MINISTÉRIO DO MEIO AMBIENTE  
INSTITUTO BRASILEIRO DO MEIO AMBIENTE E DOS RECURSOS NATURAIS RENOVÁVEIS -  
IBAMA  
Diretoria de Licenciamento Ambiental

Memorando Nº. 103 /2011- CGENE/DILIC/IBAMA

Assunto: **Licenciamento Ambiental das UHEs Santo Antônio e Jirau**

No dia 15 de abril de 2011 procedeu-se à abertura deste volume nº XXVIII, do processo de nº 02001.002715/2008-88 referente ao Licenciamento Ambiental da UHE Jirau, iniciado na folha 5488.

Figura 1 – Nova regra operativa proposta para o reservatório da UHE Jirau

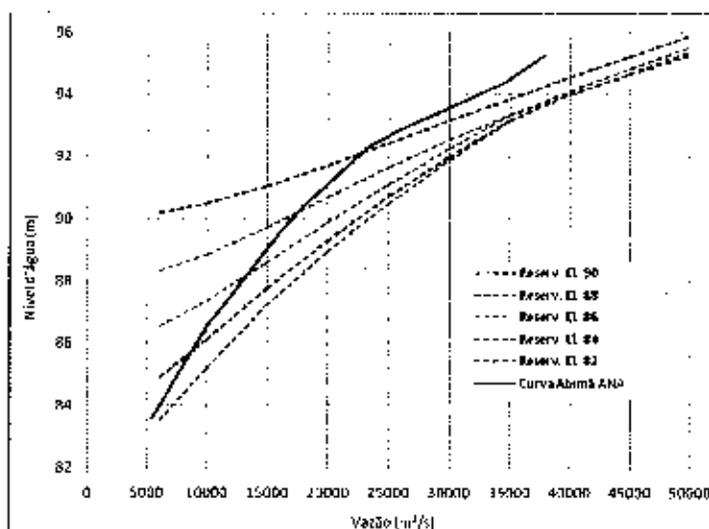
44. Registre-se, ademais, que conforme relato feito no histórico, foi requerida à ANA a validação dessa curva, a qual, se homologada por aquela Agência, deverá ser automaticamente incorporada ao projeto básico em questão. Dos gráficos dispostos na Figura 1, note-se que a nova curva-guia proposta para o reservatório da UHE Jirau é, em realidade, uma família de curvas que, a partir de um cenário de afluência qualquer, podem ser extraídas informações relativas ao nível correspondente observado no reservatório da usina, tendo em vista a restrição existente em Abunã atrelada à garantia de não-interferência sobre o território boliviano.

Figura 2 – Curva-chave de jusante da UHE Jirau

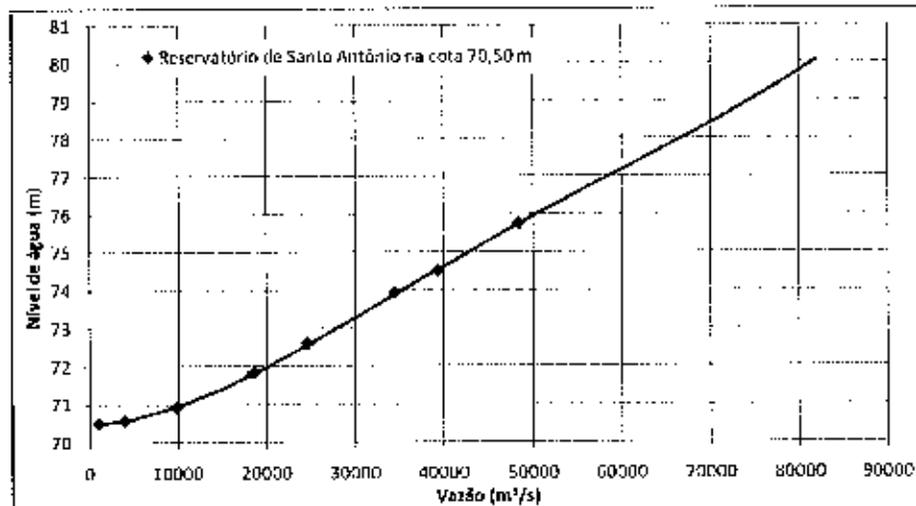
45. Outro item que merece atenção em relação a essa temática refere-se à curva-chave do canal de fuga da usina de Jirau. Esse parâmetro, com o advento da decisão contida na Nota Técnica nº. 286/2010 e posterior homologação dessa decisão pela Diretoria da ANEEL, mediante o Despacho nº. 955/2011, sofre sensível modificação em relação ao preliminarmente considerado na versão original do projeto básico em tela. Assim, um dos itens para os quais foi exigida a devida adequação desse projeto à Concessionária foi a incorporação desse novo parâmetro no relatório que o constitui, bem como os rebatimentos desta inclusão nas análises energéticas da usina.

Figura 4 – Análise Comparativa relativa ao refinamento do estudo de remanso na UHE Jirau

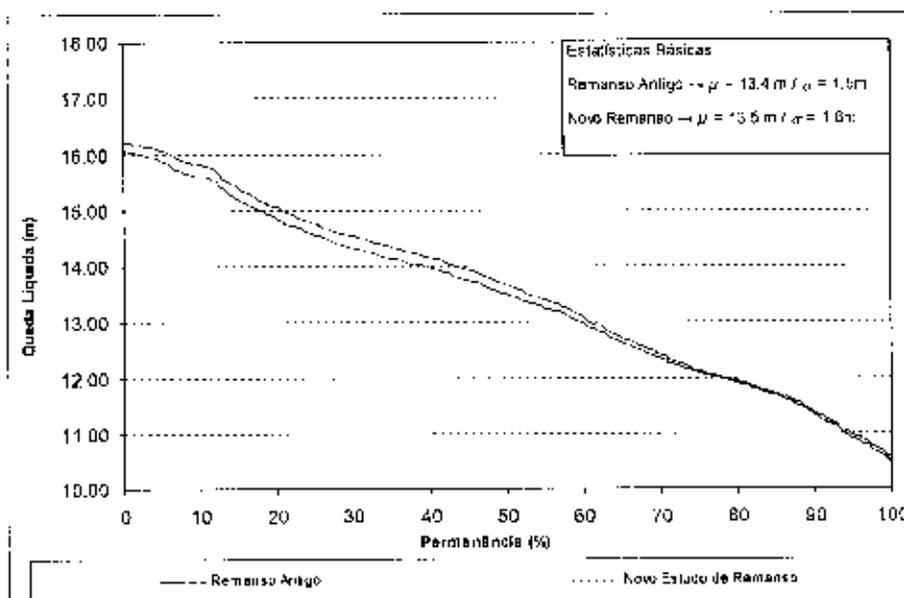
50. Feitas essas considerações, mostra-se na Figura 4 as permanências de queda na UHE Jirau antes e após a conclusão do novo estudo de remanso. Registre-se que essa seção e a condição do reservatório de Santo Antônio foram escolhidas da forma como exposto no parágrafo anterior porque se acredita que estas apresentam a melhor base de comparação entre o nível de informações de que se dispunha à época da viabilidade e o que foi produzido com o advento do novo estudo de remanso.

51. Com efeito, em termos de queda, o ganho proporcionado pela melhor acurácia do estudo de remanso foi, em média, de 0,1 metro. Esse montante, convertido em termos de energia firme (energia medida apenas no período crítico do SIN), equivale a um incremento de aproximadamente **23 MW médios**. Abaixo, na
